**Avis de l'autorité environnementale
sur un projet**

Abattoir de la Motte - Pusey (70)

Avis n°2014-000263

Plans de localisation des installations et de circulations, extraits du DAE – p. 26, 41 et 53 modifiés à la marge par la DREAL

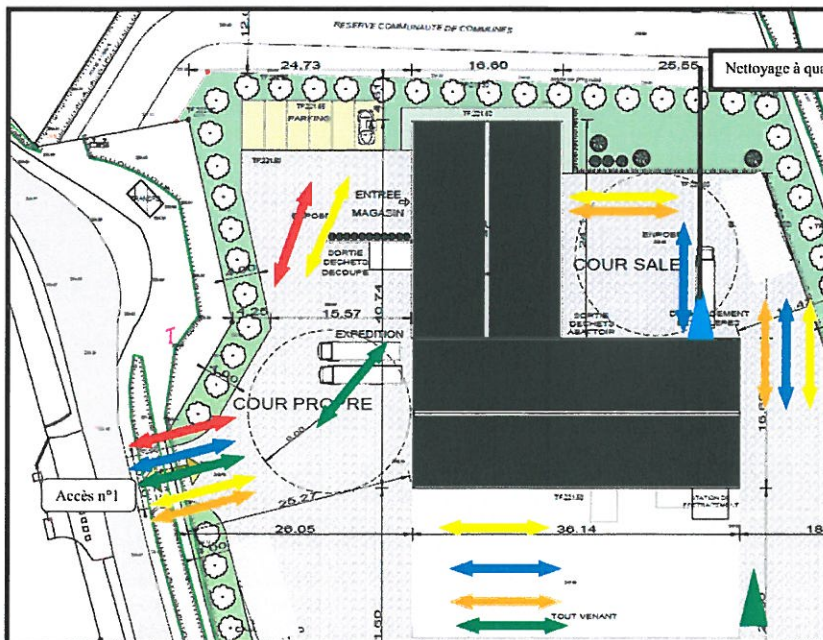
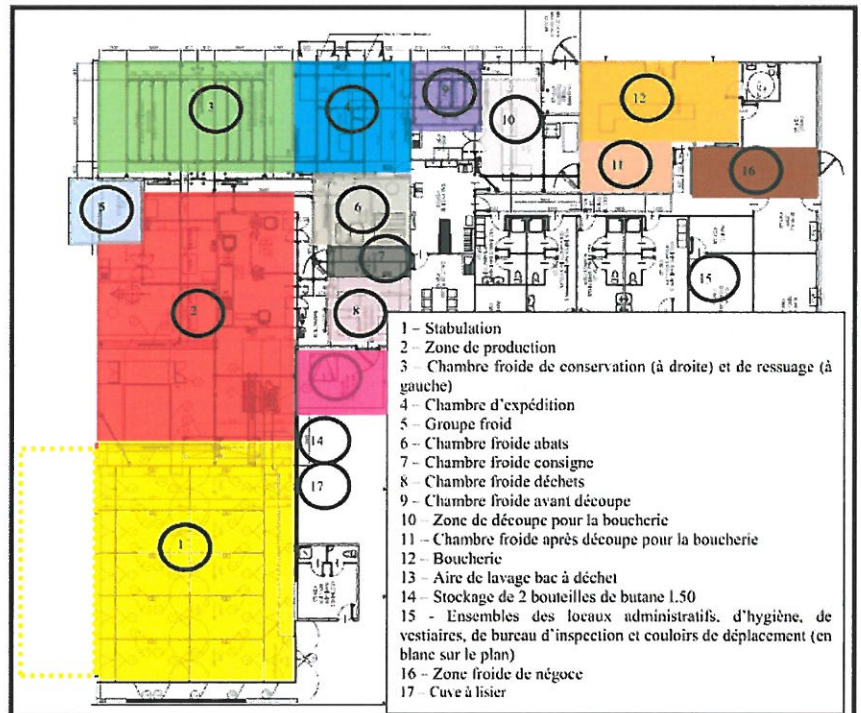
Les zones de lavages des véhicules seront déplacées et couvertes, et les accès modifiés (création d'un chemin d'accès public au Nord du site). Des systèmes de pré-traitement des eaux seront ajoutés (séparateurs à hydrocarbures pour les eaux pluviales et séparateurs fans pour les eaux process).

Agrandissement de la zone de stabulation (projet rubrique 2102)
